Iffezheim
Bebauungsplan „Schwimmende Photovoltaikanlage Kühlsee“
SYNOPSIS

BEBAUUNGSPLAN „SCHWIMMENDE PHOTOVOLTAIKANLAGE KÜHLSEE“
der Gemeinde Iffezheim

Frühzeitige Beteiligung der Träger öffentlicher Belange gemäß § 4 Abs. 1 BauGB und Frühzeitige Unterrichtung der Öffentlichkeit gemäß § 3 Abs. 1 BauGB

Anlage 1: Grundwassermessstellen des Regierungspräsidiums Karlsruhe

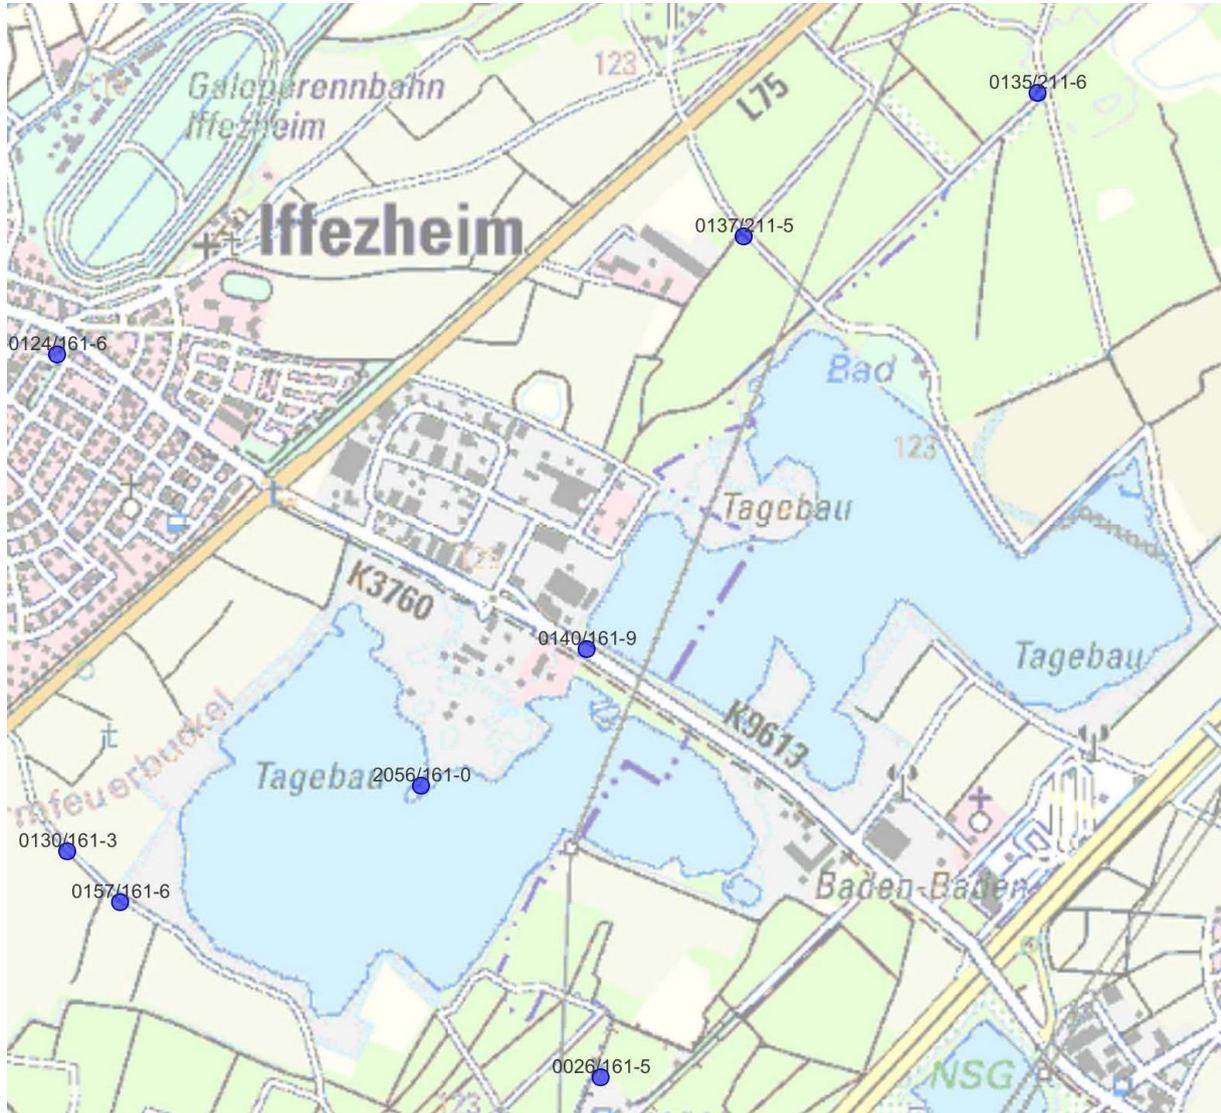
OZ	Träger/ Beteiligte	Vorgebrachte Stellungnahmen
	<p>che Stromnetz eingespeist. Auf die Förderfähigkeit von schwimmenden PV-Anlagen nach §§ 37 Abs. 1 Nr. 2 j) und § 48 Abs. 1 S. 1 Nr. 4 Erneuerbare-Energien-Gesetz 2023 wird hingewiesen.</p> <p>Es ist mithin davon auszugehen, dass die im Plangebiet vorgesehene Anlage durch die Energiegewinnung aus Sonnenenergie gesamtwirtschaftlich positive Wirkungen auf das Klima haben wird. Die Errichtung der geplanten Anlage wird ausdrücklich begrüßt.</p> <p>Es wird gebeten, die Stabstelle Energiewende, Windenergie und Klimaschutz über das Ergebnis des Verfahrens zeitnah zu informieren.</p>	<p>Kenntnisnahme</p>
8	<p>Regierungspräsidium Karlsruhe - Ref. 53.1 – Gewässer I. Ordnung, Hochwasserschutz und Gewässerökologie, Planung und Bau Schreiben vom 06.09.2023</p>	
	<p>Das Regierungspräsidium Karlsruhe, Referate 53.1 und 53.2, nimmt in seiner Funktion als Landesbetrieb Gewässer, d.h. als Träger der Ausbau- und Unterhaltungslast an den Gewässern I. Ordnung sowie als Betreiber der Grundwassermessstellen des Landesmessnetzes Baden-Württemberg, wie folgt Stellung:</p> <p>In unmittelbarer Nähe zu dem geplanten Vorhaben befindet sich Grundwassermessstellen des Regierungspräsidiums Karlsruhe (siehe Lageplan in Anlage 1). Diese dürfen im Rahmen des Vorhabens nicht beschädigt werden und sind durch entsprechende Maßnahmen zu sichern. Eventuelle Beschädigungen sind dem Regierungspräsidium Karlsruhe, Referat 53.2 unverzüglich zu melden.</p>	<p>Die Ausführungen zu den Grundwassermessstellen werden unter Hinweise in den Bebauungsplan aufgenommen.</p>
